102 年度內政部營建署公共建築物
無障礙生活環境及騎樓整平示範計
畫業務督導

【成 果 報 告】

參、102 年度無障礙生活環境
業務督導考核結果

現場會勘記錄（一）	
縣市別	新北市政府
使用類別	A 類 公共集會類（A-1）
建築物名稱	秀泰影城
建照核發日期	102.01.08（變使）

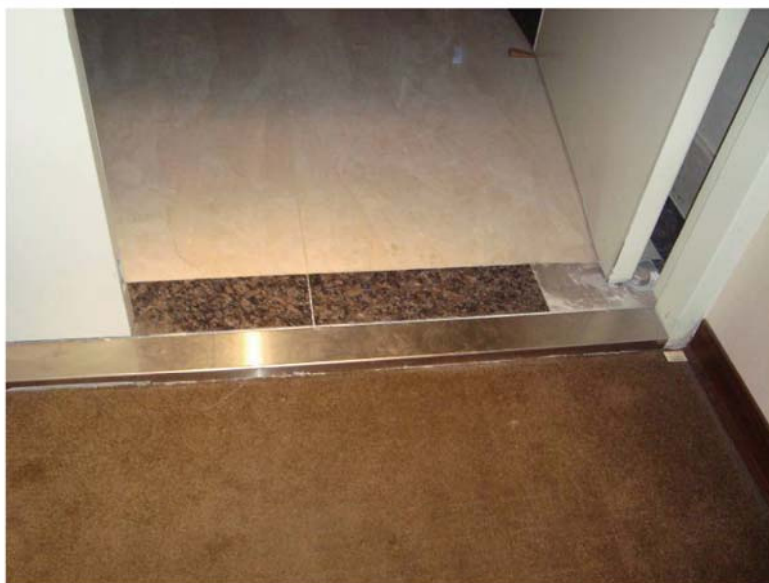
(1) 室內出入口-高低差：
高低差在 0.5 公分至 3 公分者，應作 1/2 之斜角處理，高低差在 0.5 公分以下者得不受限制。

4. 新北市政府辦公廳舍：
（府外廣場公廁）

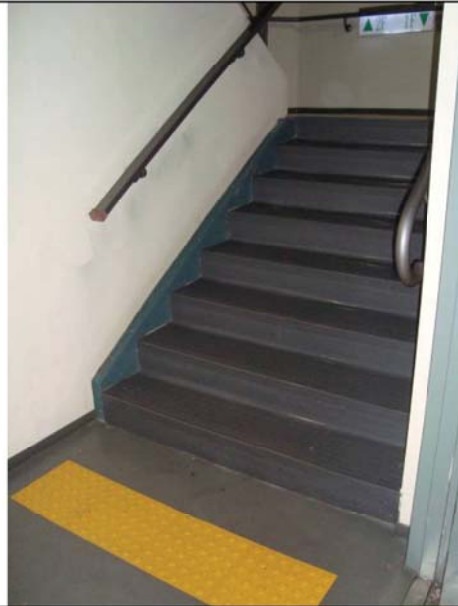
(2) 廁所-高差：由無障礙通路進入廁所盥洗室不得有高差，止水宜採用截水溝。

(3) 廁所-馬桶及扶手-可動扶手：馬桶至少有一側之扶手應為可動式。
（現況：扶手易鬆動滑落，請改善）。

現場會勘記錄（一）	
縣市別	臺中市政府
使用類別	D類 休閒、文教類（D-2-1）
建築物名稱	台中創意文化園區藝術圖書館
建照核發日期	98.11.17

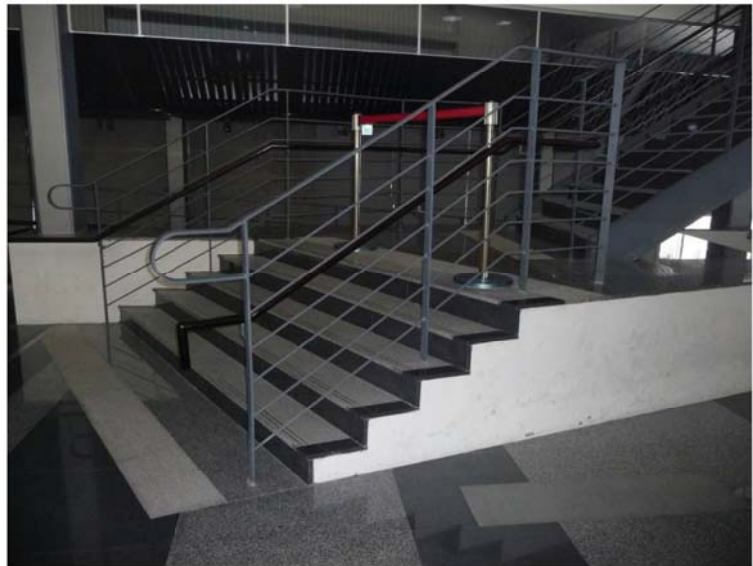
(1) 避難層坡道及扶手-扶手通則-表面：扶手表面及靠近之牆壁應平整，不得有突出或勾狀物。

(2) 樓梯-扶手通則-表面：扶手表面及靠近之牆壁應平整，不得有突出或勾狀物。（中端部分）

(3) 樓梯-梯級-防護緣：梯級未鄰接牆壁部份，應設置高出梯級 5 公分以上之防護緣。（部分未施作）

現場會勘記錄（二）	
縣市別	臺中市政府
使用類別	G 類 辦公、服務類（G-1）
建築物名稱	中國信託商業銀行
建照核發日期	97.07.01

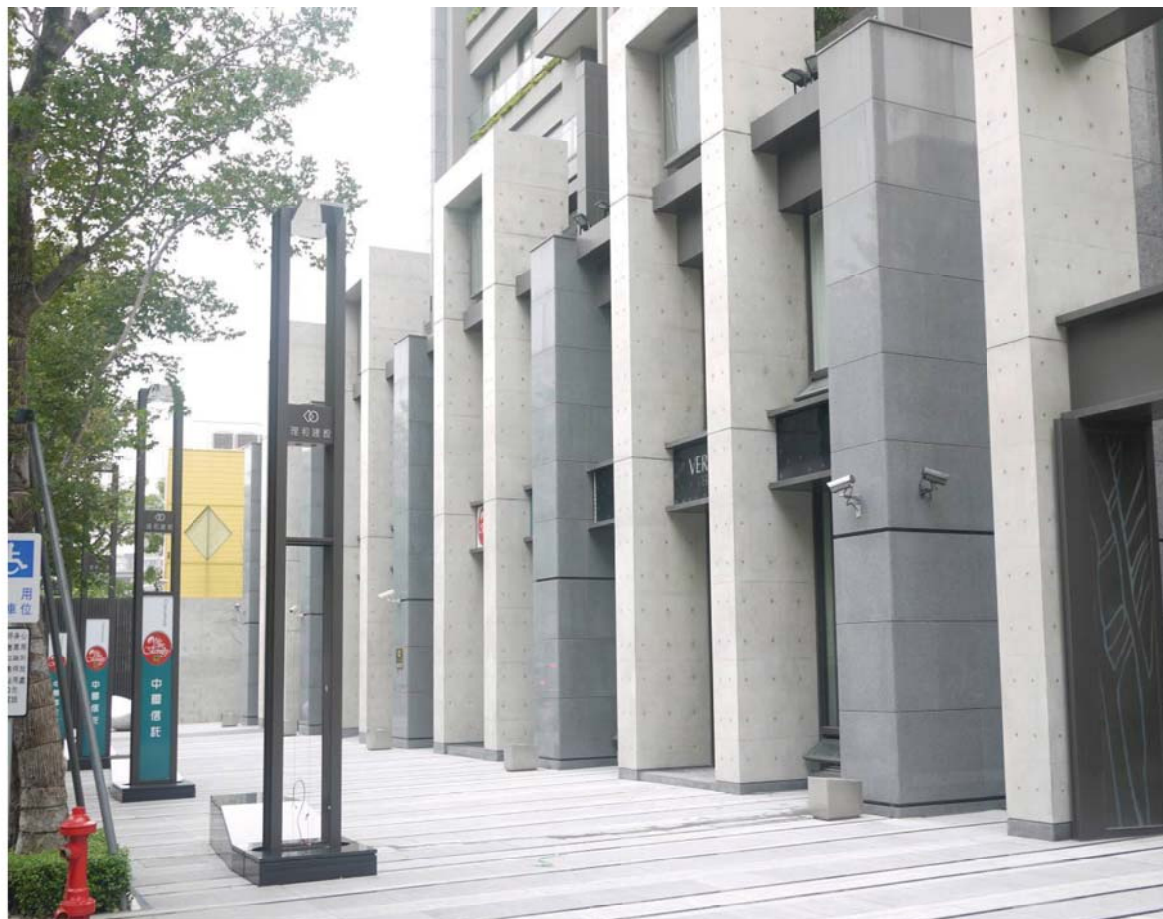
(1) 升降設備-引導標誌-升降機引導：升降機設有點字之呼叫鈕前方 30 公分處之地板，應作 30 公分x60 公分之不同材質處理。

(2) 升降設備-升降機廂-後視鏡：面對機廂之後側壁應設置安全玻璃之後視鏡（若後側壁為鏡面不銹鋼或類似材質得免之）或懸掛式之廣角鏡（寬 30-35 公分，高 20 公分以上），後視鏡之下緣距機廂地面 85 公分，寬度不得小於出入口淨寬，高度大於 90 公分。

(3) 升降設備-升降機廂-扶手：機廂內至少兩側牆面應設置扶手，扶手之設置應符合規範規定。

現場會勘紀錄（五）	
縣市別	臺中市政府
騎樓路段	中區成功路段(平等街至市府路西南側)

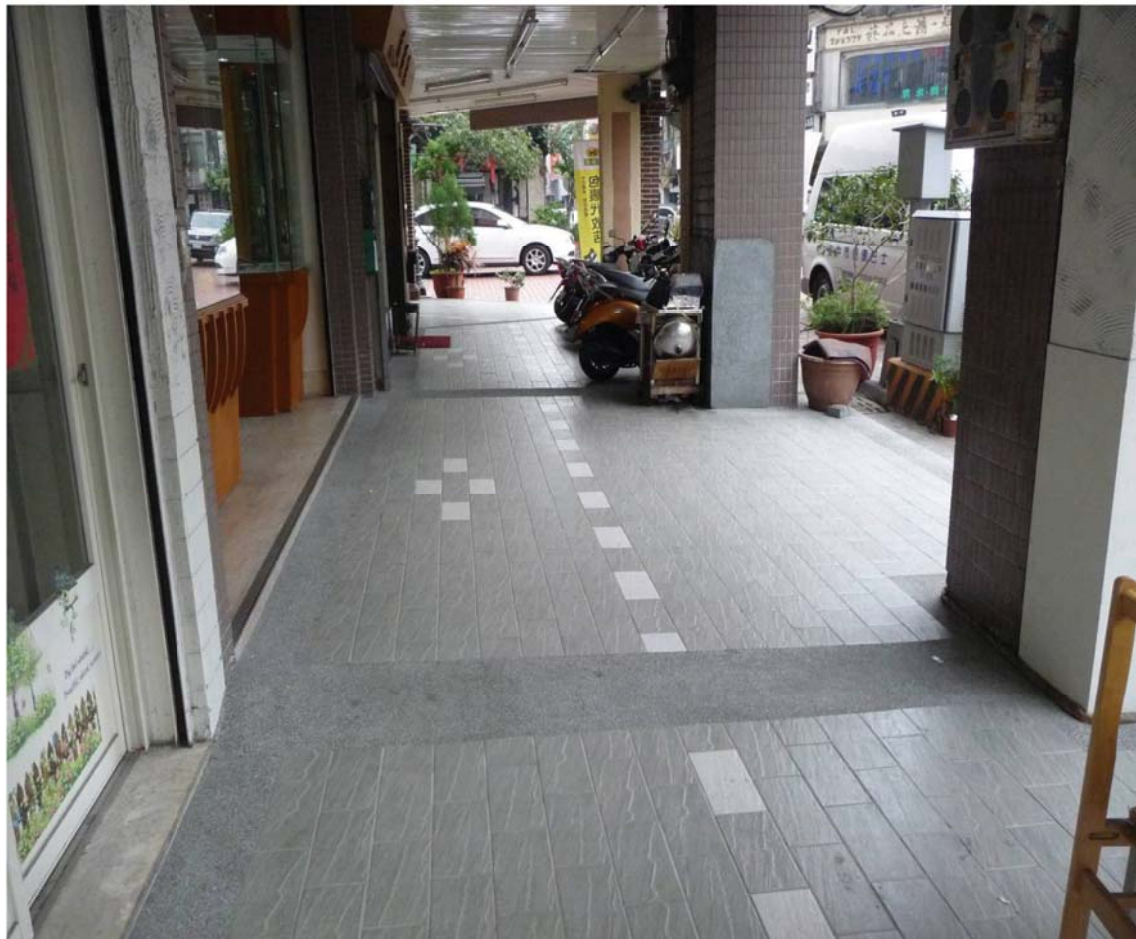
5. 騎樓中區成功路段(平等街至市府路西南側)：
(1)寬度不足 1.3M。

現場會勘記錄（一）	
縣市別	基隆市政府
使用類別	D類 休閒、文教類（D-2）
建築物名稱	國立海洋科技博物館(區域探索館)
建照核發日期	99.05.13

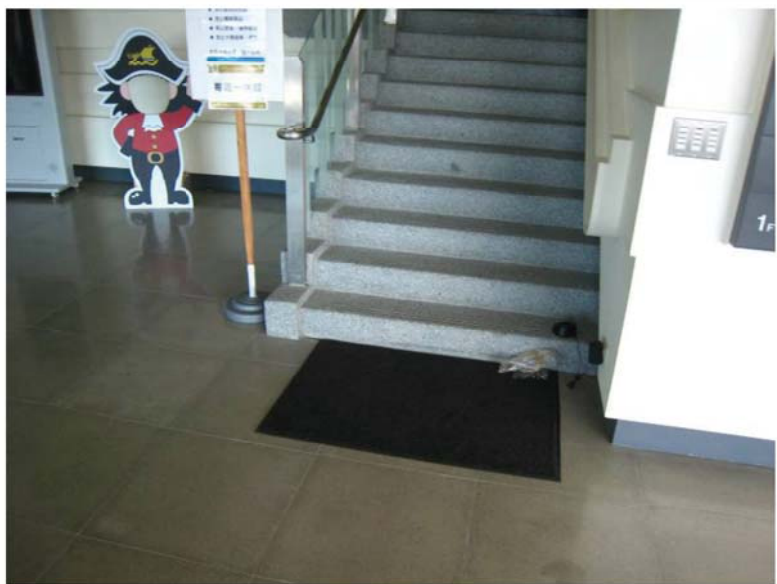
(1)廁所盥洗室-馬桶及扶手-側邊 L 型扶手：馬桶側面牆壁應裝置 L 型扶手，扶手水平與垂直長度皆不得小於 70 公分，垂直向之扶手外緣與馬桶前緣之距離為 27 公分，水平向扶手上緣與馬桶座面距離為 27 公分。

(2)樓梯-警示設施-終端警示：距梯級終端 30 公分處，應設置深度不得小於 30 公分，顏色且質地不同之警示設施。樓梯中間之平台不需設置警示設施。

現場會勘記錄（三）	
縣市別	新竹市政府
使用類別	D 類 休閒、文教類（D-3）
建築物名稱	北門國小
建照核發日期	83.12.30

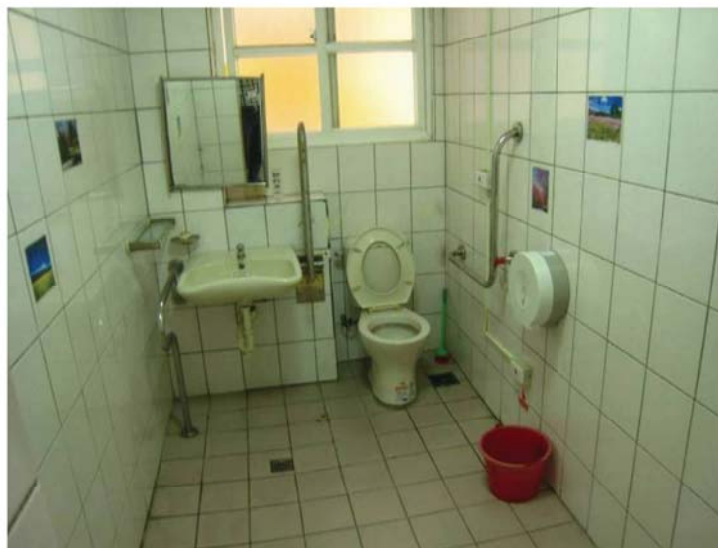
(1)廁所盥洗室-馬桶及扶手-淨空間：馬桶至少有一側邊之淨空間不得小於 75 公分。

現場會勘紀錄（五）	
縣市別	新竹市政府
騎樓路段	中山路部份騎樓

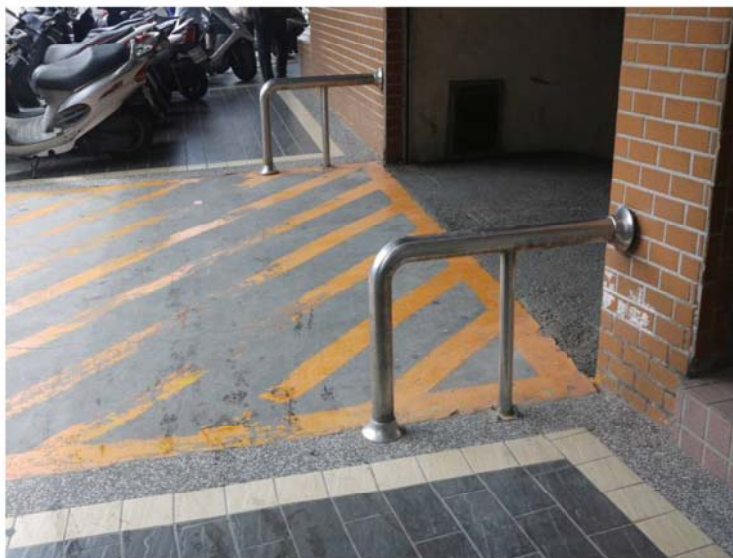
5. 騎樓-中山路部份騎樓：
(1)多段路面不夠順平，可
再加強。

4. 新竹縣政府辦公廳舍：

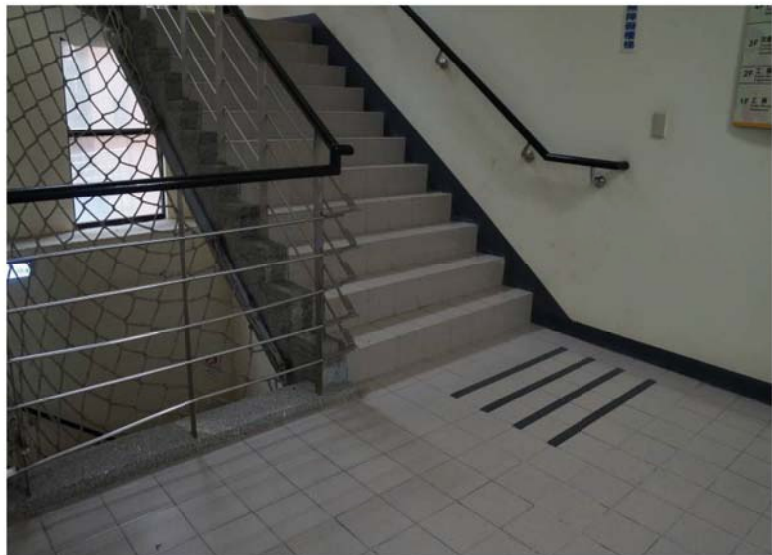
- (1) 扶手通則-表面：扶手表面及靠近之牆壁應平整，不得有突出或勾狀物。

4. 新竹縣政府辦公廳舍：

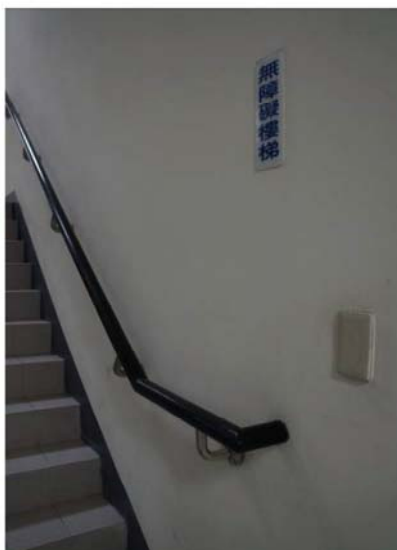
- (3) 樓梯-扶手與欄杆-水平延伸：樓梯兩端扶手應水平延伸 30 公分以上，並作端部防勾撞處理，扶手水平延伸，不得突出於走道上；另中間連續扶手，於平台處得不需水平延伸。
